Objet : SAINT-GILLES. Rue de Bordeaux, 14-16 – Ecole n°6 J.J. Michel.

Demande de permis d'urbanisme unique portant sur le remplacement et la modernisation de l'installation de chauffage

Avis de la CRMS

Localisation des stratificateurs (rouge) et des lustres (bleu) et photomontage visualisant la présence d'un déstratificateur

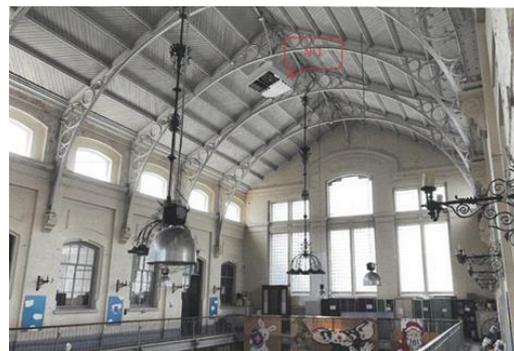
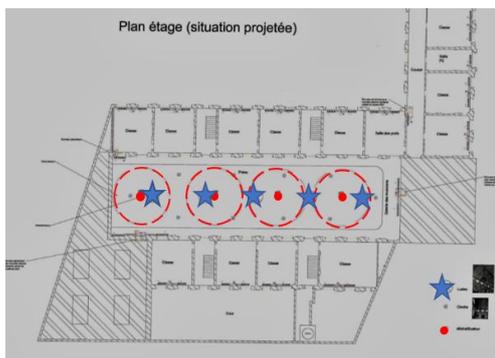
- . les plans et coupes de détails renseignant l'impact des nouvelles gaines verticales doivent être soumis à l'approbation préalable de la DPC ;
- pour ce qui concerne l'installation de déstratificateurs d'air, les photomontages joints au complément d'information permettent de mieux évaluer leur impact visuel et confirmer que les lustres sont conservés. Etant donné que la conservation et lisibilité des lustres n'est pas impactés par ces nouveaux appareils et considérant que ces éléments sont réversibles et nécessaires pour mieux gérer le climat intérieur de l'espace, la CRMS ne s'y oppose pas. Elle demande cependant de préciser le modèle (il y a une contradiction entre le modèle renseigné dans le dossier initial et celui du complément d'information) et leur fixation au plafond. On optera pour un modèle le plus discret possible (teinte, dimensions, forme) à approuver préalablement par la DPC.
